Informe Consolidado de Solicitud de Aclaraciones, Rectificaciones y/o Ampliaciones Complementario a la Declaración de Impacto Ambiental del Proyecto "CENTRO DE ALMACENAMIENTO DE SUSTANCIAS PELIGROSAS DEL NORTE"

Nombre del Titular : Sociedad Constructora Altamar Limitada
Nombre del Representante Legal : Mauricio Medel Echeverría
Dirección : General Velásquez 890, Ciudad de Antofagasta, Región de Antofagasta

El presente Informe Consolidado de Solicitud de Aclaraciones, Rectificaciones o Ampliaciones a la Declaración de Impacto Ambiental del proyecto "**CENTRO DE ALMACENAMIENTO DE SUSTANCIAS PELIGROSAS DEL NORTE**", contiene las observaciones generadas en virtud de la revisión de la Adenda.

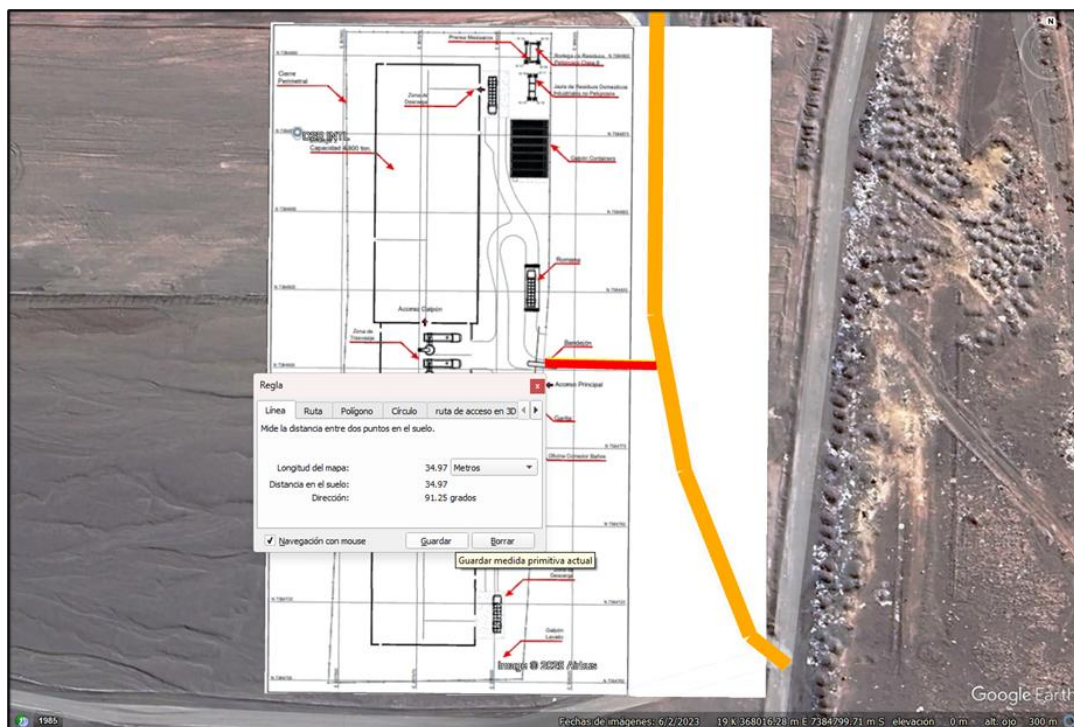
Adenda.zip” de la Adenda, junto con los antecedentes cartográficos del Proyecto y las imágenes satelitales de Google Earth disponibles (6/2/2023), se hace presente que el punto, de acceso vehicular al área de emplazamiento del Proyecto, se encuentra distanciado a aproximadamente 35 metros en línea recta respecto del camino denominado “Acceso barrio industrial del Km 12”.

En función de lo anterior, se solicita al Titular aclarar si, en el tramo indicado de color rojo en la siguiente figura u otro, se realizará alguna acción, parte u obra que permita conectar el camino denominado “Acceso barrio industrial del Km 12” con el área de emplazamiento del Proyecto, considerando el flujo de camiones de 28 toneladas que informa en su Proyecto. En caso de ser afirmativa su respuesta, se solicita al Titular indicar:

- a) Nombre de la parte, obra o acción.
- b) Si es temporal o permanente.
- c) Rol del predio en el que se emplazará.
- d) Longitud (m), ancho (m) y área (m²).
- e) Descripción.
- f) Entidad responsable de su construcción e implementación.
- g) Características técnicas y constructivas según corresponda.
- h) Planimetría y archivo digital en formato KMZ.
- i) Permisos correspondientes.
